SITE DE TOURVILLE A BORDEAUX

NOTE COMPLEMENTAIRE AU DOSSIER D'ETUDE D'IMPACT, SUITE A L'AVIS DE
L'AUTORITE ENVIRONNEMENTALE RENDU LE 07/07/2022

Le présent document constitue la note de réponses à l'avis de l'Autorité environnementale en date du 07/07/2022.

Fig. 3. Localisation des sondages à la pelle mécanique (projet RESOTAINER - COLAS - 2016)

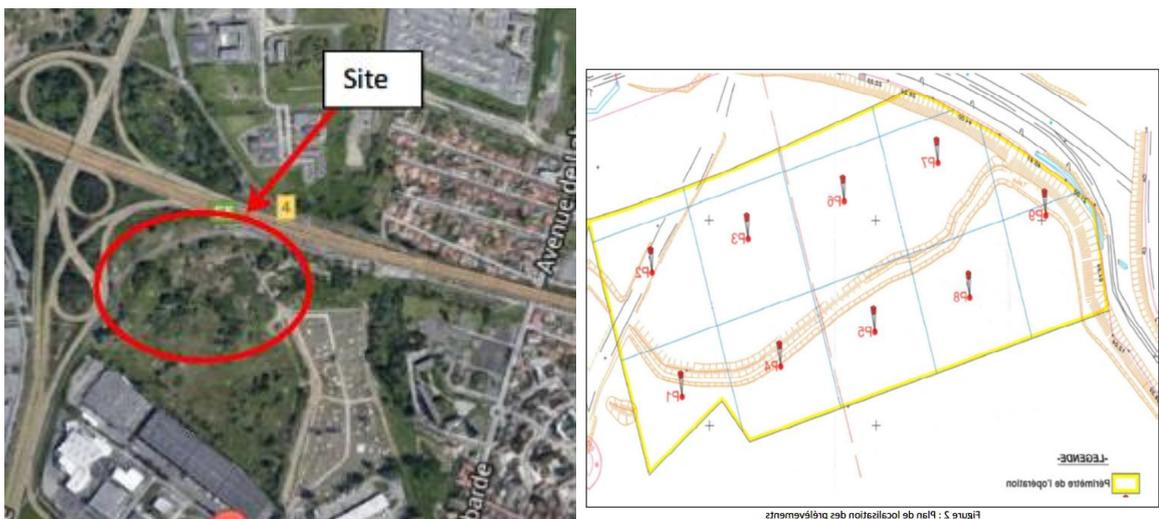
La MRAe constate que l'étude d'impact n'apporte toujours pas une démonstration suffisante de l'absence de zones humides sur le site sur la base du critère pédologique. En effet, seuls trois sondages pédologiques sur les cinq prévus ont été effectués, et de plus en période sèche. Le dossier lui-même relève ces insuffisances.

La caractérisation des sols en place peut être confirmée par les études de sols effectuées au nord du site, pour Résotainer en 2016, qui indiquaient la présence de remblais argilo-sableux avec déchets (blocs, ferrailles, béton, plastiques) jusqu'à 2 m de profondeur sur certains points.

Figure 5 : Emplacement réservé de voirie S350 (PLU de Bordeaux Métropole)

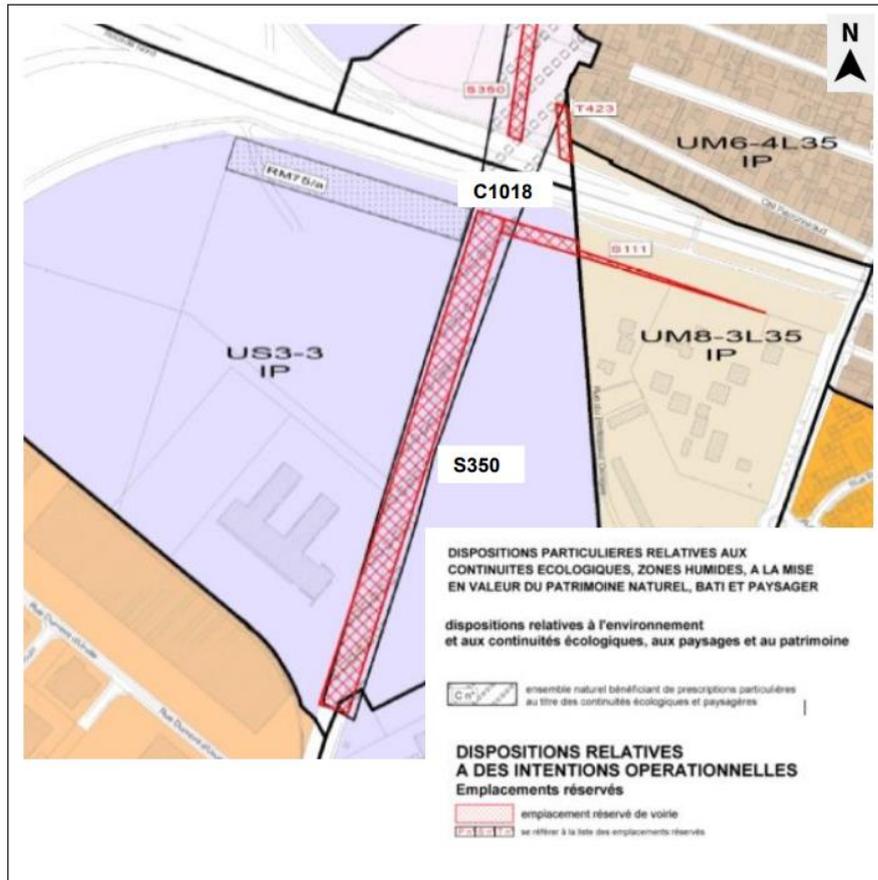
Par ailleurs, la MRAe note la disposition C 1018 relative à la trame verte prise par le PLUi au sein de l'emprise de l'emplacement réservé. Environ 85 % de cette protection se superpose avec l'ER existant. Le projet devra respecter ces prescriptions et les recommandations qui vise à préserver et conforter la trame bocagère sur les espaces encore en friche et faire un élément fort et structurant de l'urbanisation du secteur.

La MRAe souligne que le projet devra démontrer sa compatibilité avec cette disposition du PLUi qui reste pertinente du point de vue paysager y compris en cas d'abandon du projet de voie traversant la rocade.

Cet emplacement qui ne semble plus d'actualité fait actuellement l'objet d'une demande de suppression par le GPMB auprès des services de Bordeaux Métropole (cf. courrier en annexe). Bordeaux Métropole devrait demander la suppression de l'ER dans le cadre de la 11^{ème} modification du PLU. La modification du PLU 3.1 est en cours et l'enquête publique est programmée au second semestre 2022 (opposabilité est prévue début 2023).

L'emplacement de la voirie et son tracé ont initialement été choisis de manière à éviter tout impact lié à la construction d'une nouvelle voirie en prolongement de l'avenue de Tourville. Une emprise de 25 m de large avait été retenue sur tout le linéaire. Les futurs aménagements permettront à minima la création d'une voie nouvelle à double sens sur une emprise d'une quinzaine de mètres et d'une voie verte sur une emprise de moins de 10 mètres.

Figure 6 : Carte de synthèse de l'aptitude à l'infiltration sur Bordeaux (Source : BM)

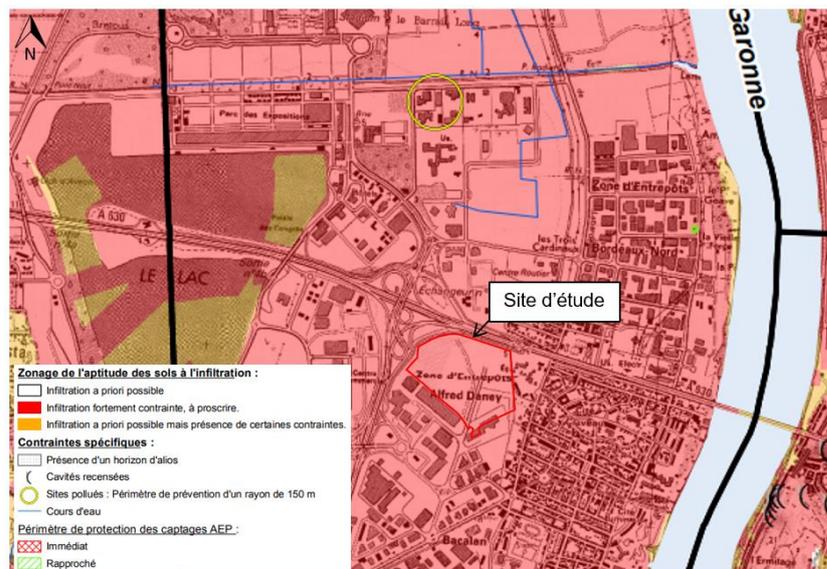
Compte tenu de l'artificialisation des sols générée par le projet et les enjeux actuellement connus de gestion des eaux pluviales urbaines (recherche d'atténuation de l'aggravation des phénomènes d'inondation et des pollutions des milieux, adaptation au changement climatique etc), la MRAe confirme l'importance de rechercher des solutions alternatives dans les mesures de gestion des eaux pluviales intégrée à l'aménagement urbain : en limitant notamment l'imperméabilisation des sols par l'utilisation de matériaux poreux, en favorisant l'infiltration à la parcelle, en mutualisant les espaces extérieurs en les dotant d'une vocation d'agrément voire d'amélioration du cadre de vie, et en dépolluant les eaux pluviales etc.

La carte de zonage de l'aptitude des sols nous indique une capacité d'infiltration fortement contrainte et donc à proscrire (zone rouge).

Au regard de ces données, la solution compensatoire des eaux pluviales ne pourra pas fonctionner par infiltration. Le projet prévoit donc des dispositifs de prétraitement et de rétention des eaux pluviales, qui seront mis en place afin de respecter les normes quantitatives (3 l/s/ha) et qualitatives de rejets dans le réseau d'eaux pluviales de l'avenue de Tourville.

Figure 7 : Cartographie de l'aléa (Révision du PPRI, septembre 2017)

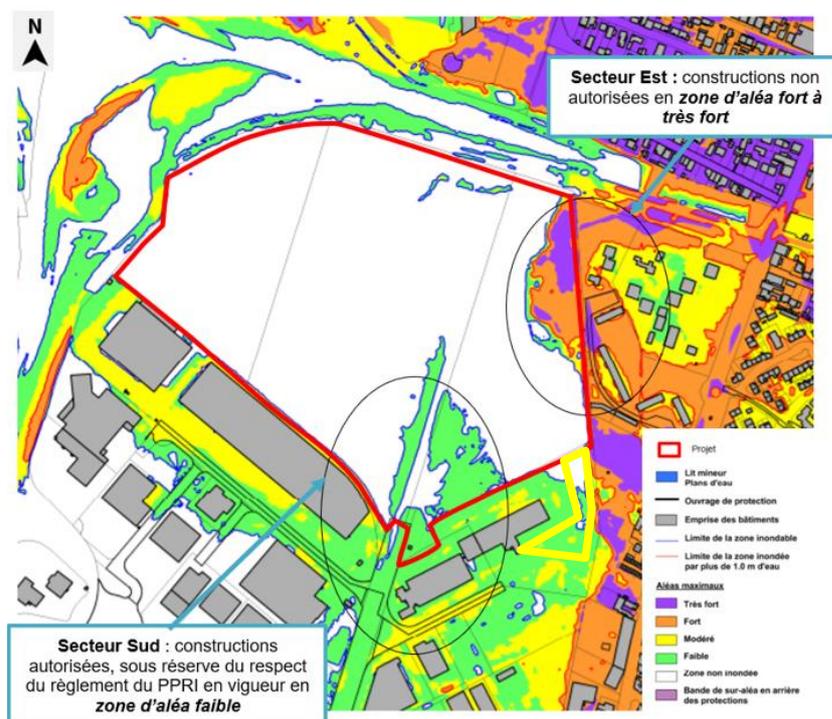
La MRAe note que les impacts en termes de risque inondation ont été correctement identifiés mais qu'une partie du projet (terrain à louer au nord de l'AGP) se situe en zone inconstructible. En l'état du dossier, la prise en compte du risque inondation dans ce secteur est insuffisante. La MRAe rappelle que le merlon ne peut être pris en compte dans les études hydrauliques dans la définition du risque inondation du fait de son caractère non pérenne. Elle considère que les impacts du projet d'ensemble (aménagement des lots, VRD et voirie communautaire) sur le lit majeur et sur le risque inondation (rubrique 3,2,2,0 de la loi sur l'eau notamment) doivent être étudiés ensemble et non renvoyés à une prise en compte projet par projet.

Dans le cas du présent projet, seules deux zones du site de Tourville se situent en zones inondables. La partie Est se trouve en zone d'aléa fort à très fort. Elle est considérée comme étant inconstructible. Dans le secteur inondé au Sud, l'aléa identifié est faible et la zone est donc constructible sous réserve du respect de la cote de seuil fixée à 4,5 m NGF.

Pour le terrain à louer au Nord, situé en partie en zone d'aléa fort à très fort, les futurs aménagements devront strictement éviter la bande inondable considérée comme inconstructible. A ce stade, aucun impact hydraulique n'est attendu sur ce terrain et l'évitement de la zone inondable reste le principe de base à respecter. L'évitement étant envisagé, une étude hydraulique n'est pas nécessaire puisque l'aménagement de ce terrain se situe hors zone inondable.

Figure 9 : Emplacement de l'aire de grand passage (GPMB)

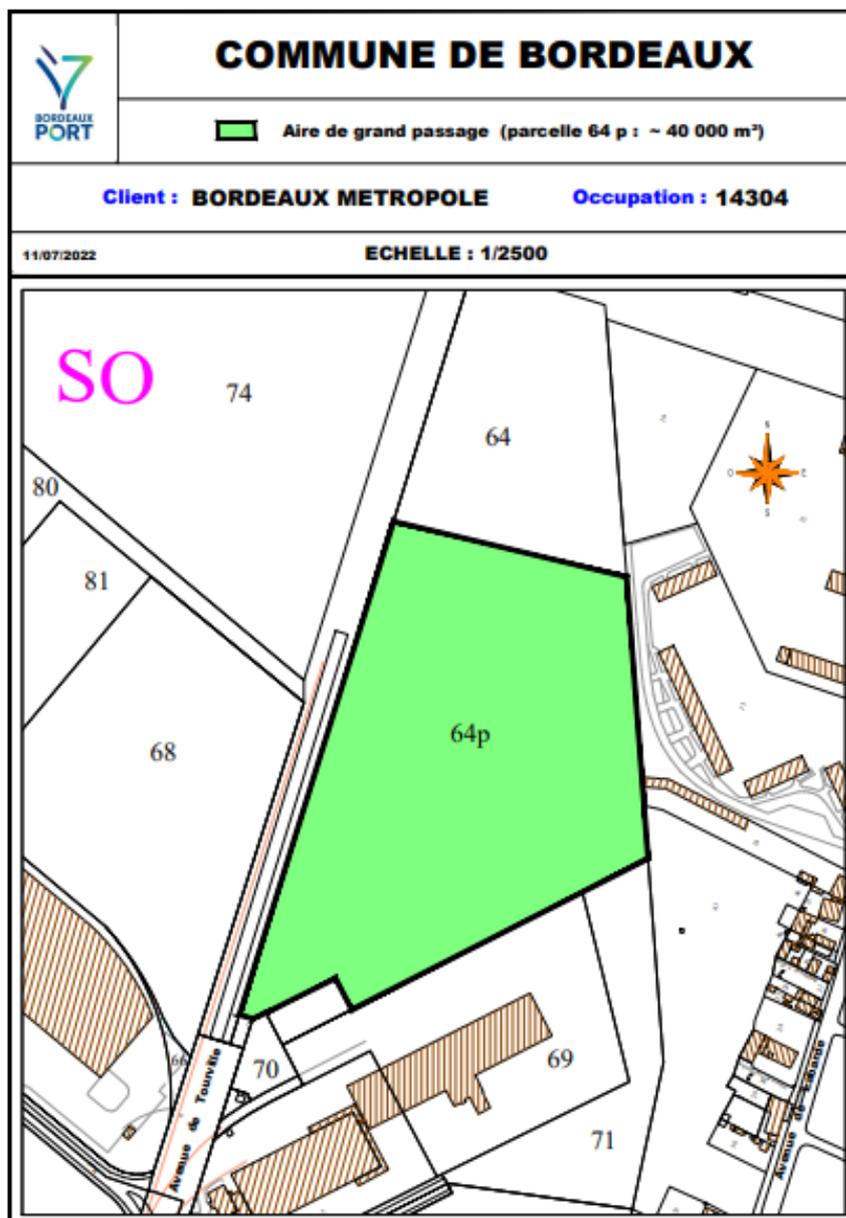
La MRAe rappelle qu'en vertu de l'article 1 du décret n°2019-171 du 5 mars 2019 relatif aux aires de grand passage, la surface de ces dernières est d'au moins 4 ha, sauf obtention de la dérogation du préfet après avis du président du conseil départemental.

Le GPMB et Bordeaux Métropole ont bien entendu la remarque de la MRAE et son convenu d'augmenter la surface de l'AGP à 4 ha. Le titre d'occupation a été modifié et transmis à Bordeaux Métropole le 25 août 2022.
